## Änderung beim Q.bus® 2.0

### Geänderte Kastenaufnahmen

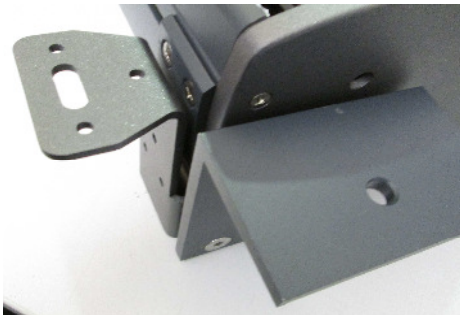
**Auslieferungszustand: Halter montiert**

**Kastenaufnahmen separat verpackt**

**Kastenkonsole montiert**

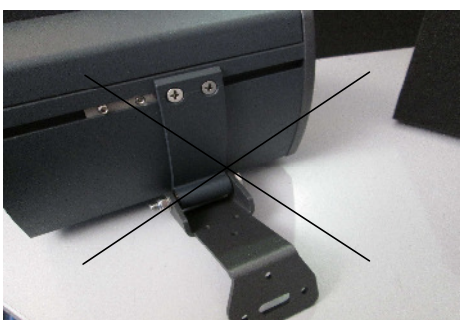
**Kastenkonsole rechts und links**

**Bei der Montage darauf achten das der Halter nach oben zeigt. Nachträgliches Hochdrehen nicht möglich.**

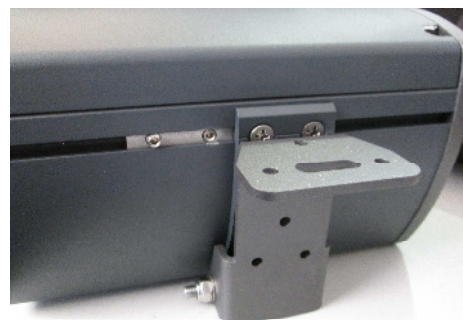
**über 4,5m Breite 3. Konsole mittig**
